Notitie Aanvulling MER Golfbaan de Haar

13 december 2012

Gemeente Utrecht, Golfclub de Haar, Advies- en Ingenieursbureau Oranjewoud, Empel & Van Aalderen

Aanleiding en kader

Figuur x.x: Knelpunten in het masterplan "uitbreiding GC de Haar tot een 18 holes baan.

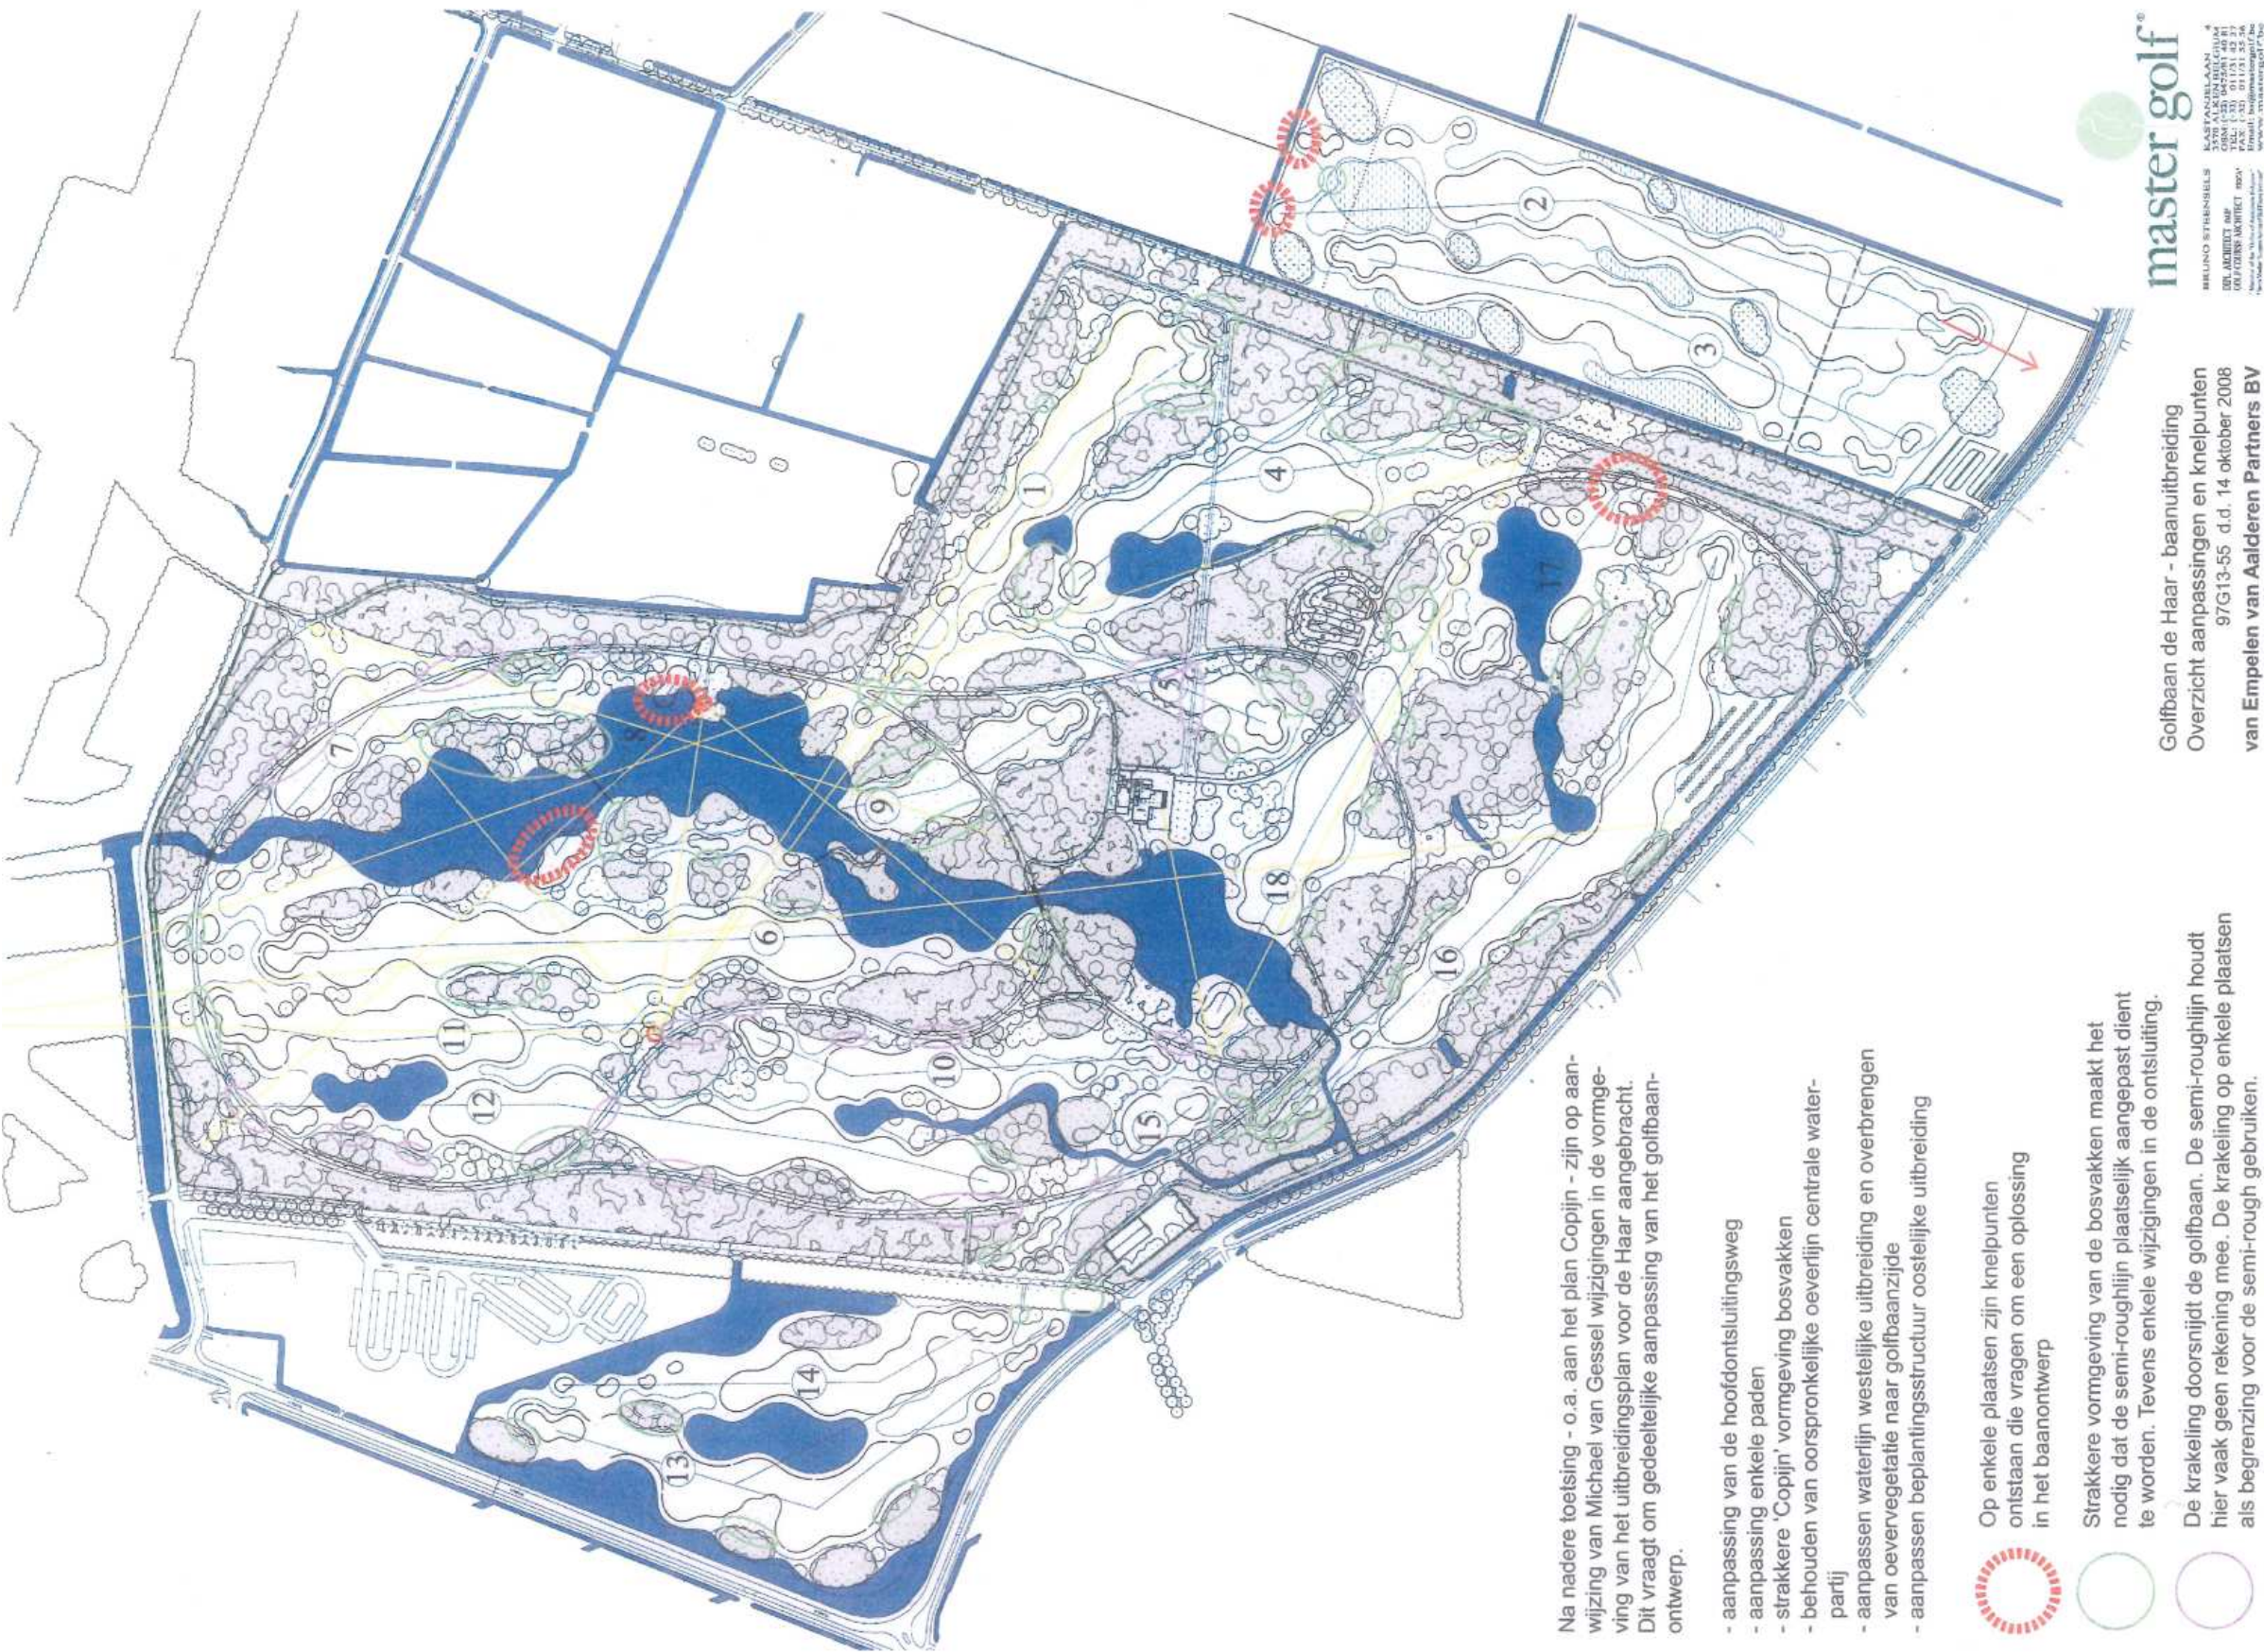
- Ingrepen direct bij of betreffende verblijfplaatsen
- Ingrepen betreffende vliegroutes
- Ingrepen betreffende belangrijke jachtgebieden

Figuur 1. Aanpassingen op hole 9 in de rood-gearceerde terreindelen.

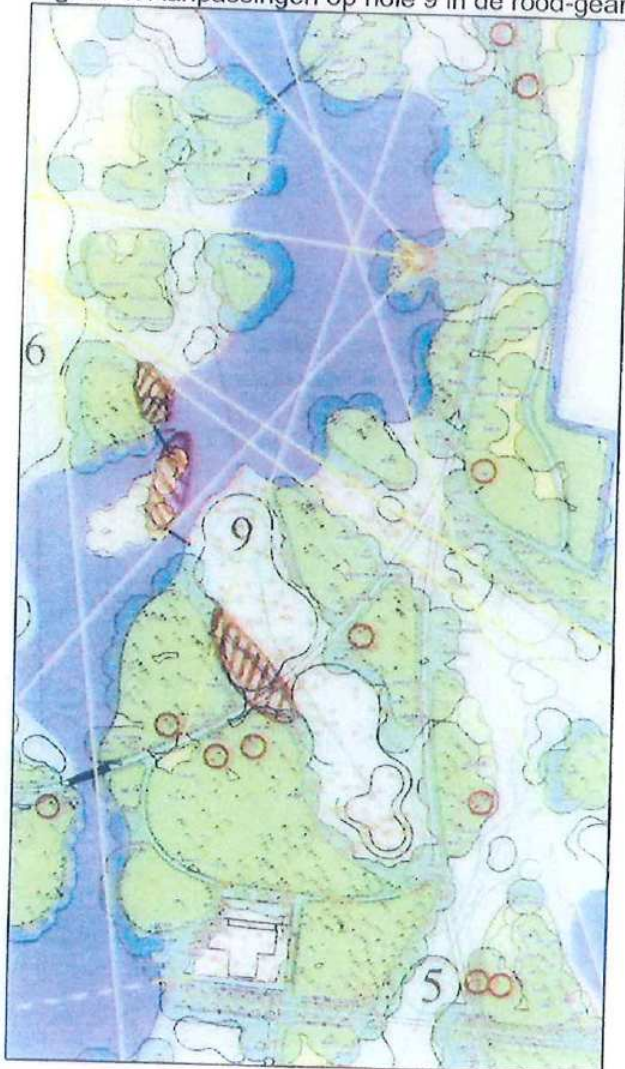
4. Voor de aanleg van hole 9 wordt een groot bosgedeelte opgesplitst in vijf kleinere delen. De aanwezige bomen met vleermuisverblijfplaatsen worden weliswaar gespaard, maar het gebied wordt in het huidige ontwerp wel veel windgevoeliger (bij een koude noordwestenwind) met negatieve effecten op het microklimaat van de verblijfbomen. Het ontwerp wordt aangepast door het eiland in noordelijke richting te verschuiven, op het eiland oude bomen die meer wind vangen te planten, minder bomen aan de noordwest-kant van de hole te kappen (eventueel is kap alsnog mogelijk wanneer de bomen op het eiland volgroeid zijn) en aan de zuidwestelijke kant van het pad dat door de hole loopt één boom te laten staan (zie figuur 1). Op deze wijze wordt koude wind uit een noordwestelijke richting optimaal tegengehouden wat betreft de bomen met vleermuisverblijfplaatsen, terwijl de hole kan worden gerealiseerd. De aanleg en beplanting van het eiland dienen te zijn uitgevoerd en functioneel te zijn voordat de bomenkap ten behoeve van hole 9 wordt uitgevoerd.
